Baumaßnahme: Veloroute 14

Teilbaumaßnahme: Spanische Furt/Graf-Johann-Weg

Abwägungsvermerk

Abwägung der Bedenken und Anregungen aus den Stellungnahmen
zur 1. Verschickung der verkehrstechnischen Planung vom 17.12.2019

2. FGU16257, Hst. Eidelstedter Brook, Holsteiner Chaussee ggü. Haus. Nr. 159, Fahrtrichtung Spanische Furt

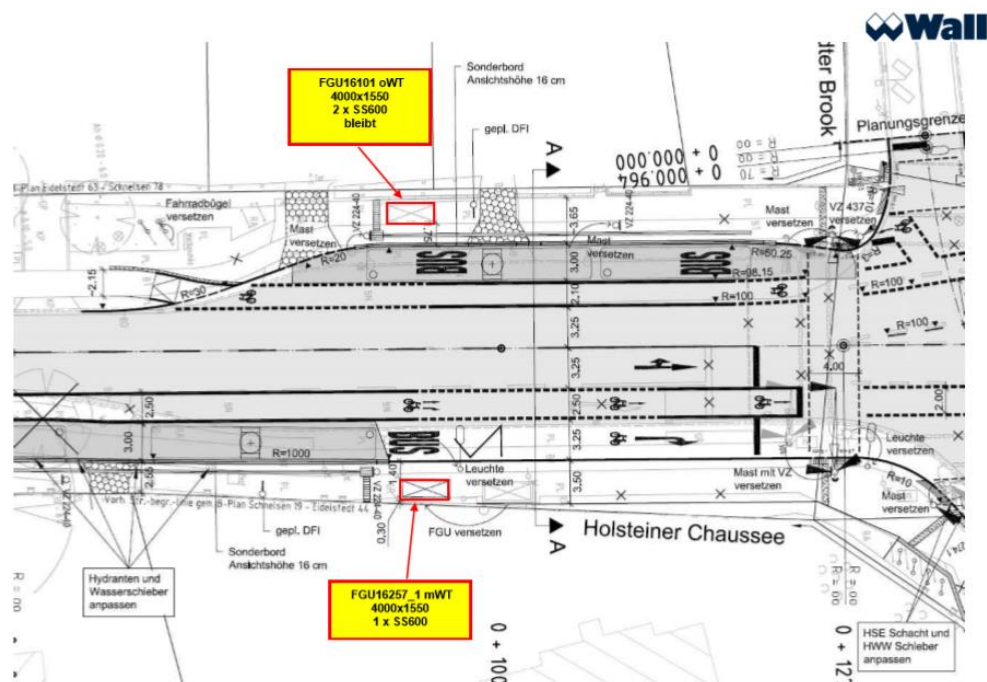
Mit der Versetzung unseres Fahrgastunterstandes sind wir einverstanden. Planen Sie diesen Fahrgastunterstand bitte mit Werbeträger 4000x1550 und 1 x 0,6 m Seitenscheibe ein.

Blatt 4.

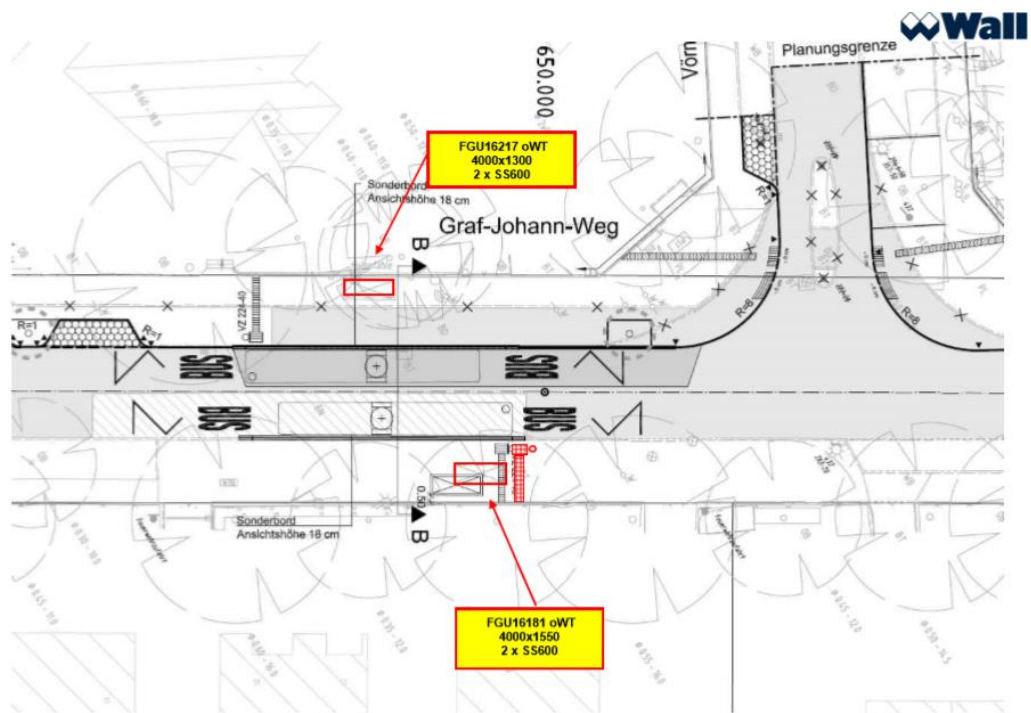
2. FGU16181, Hst. Spanische Furt, Graf-Johann-Weg vor Haus. Nr. 51, Fahrtrichtung Heidlohstraße

Mit der geplanten Versetzung unseres Fahrgastunterstandes sind wir nicht einverstanden. Aufgrund der hohen Investitionskosten bitten wir auf die Versetzung zu verzichten, und die Halteposition um ca. 1,00 m in die Fahrtrichtung zu verschieben. Auch geben wir zu bedenken, dass die Wurzeln der angrenzenden Bäume evtl. ein Einbringen der Streifenfundamente unmöglich machen könnten. Darüber hinaus bitten wir am neuen Standort folgende Abstandsmaße einzuplanen:

Planen Sie diesen Fahrgastunterstand bitte ohne Werbeträger 4000x1550 und 2 x 0,8 m Seitenscheiben ein.

LSBG-S2: Die Halteposition kann nicht in Fahrtrichtung verschoben werden, da die Betonfläche bereits hergestellt ist und der Bus in dem Fall mit den Vorderreifen außerhalb der Betonfläche halten würde. Der FGU wurde in Richtung Bordstein versetzt, sodass er nun am Rand der Baumkrone steht. Unterhalb des neuen Standorts verläuft ein R-Siel mit einer Überdeckung von ca. 1,50 m. Der Leitungstrassenplan wird der Wall GmbH im Verlauf der weiteren Planung zur Verfügung gestellt.
